**Verslag huishoudelijke elektrische installatie op laagspanning en zeer lage spanning****Algemeen:**

Referentie: 003-20260709-02	Datum controle: 09/07/2026
Keurder: 003

Eigenaar:	Onbekend	EAN-code:	Onbekend
Adres installatie:	Houten Schoen 15, 9100 - Sint-Niklaas	Nummer teller(s):	3980620785
		Distributienetbeheerder installatie:	Fluvius
Datum uitvoering installatie:			
☐ Vóór 01/10/1981			
☒ Tussen 01/10/1981 en 01/06/2020			
☐ Vanaf 01/06/2020			
Type:	☒ Wooneenheid ☐ Niet-huishoudelijk ☐ PV ☐ Batterij ☐ Laadpaal

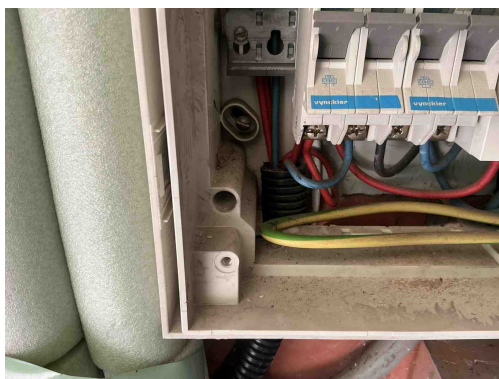
B15 - De (bijkomende) differentieelstroominrichting(en) kan/kunnen overbelast worden door de toegenomen stroom in de installatie (Boek 1: 4.4.1.1).

Opmerking: Voeding 45A, diffs van 25 en 40 A overbelast

D24 - De differentieelstroombeschermingsinrichtingen die worden geplaatst in huishoudelijke installaties dienen tenminste van het type A te zijn (Boek 1: 5.3.5.3).

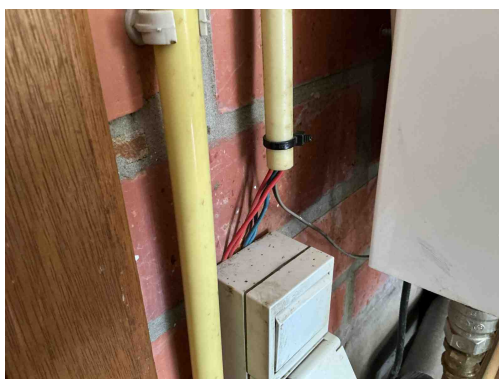
T21 - Het elektrisch materieel is niet geplaatst volgens de voorschriften van de fabrikant/ regels van goed vakmanschap . (Boek 1: 1.4.1.3)

Opmerking: Ophangvijzen bord niet afgedekt

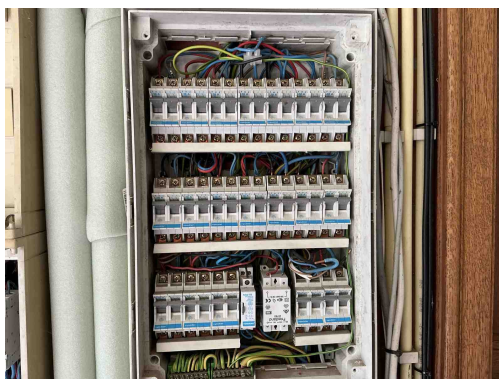
Klasse 0 toestel verboden
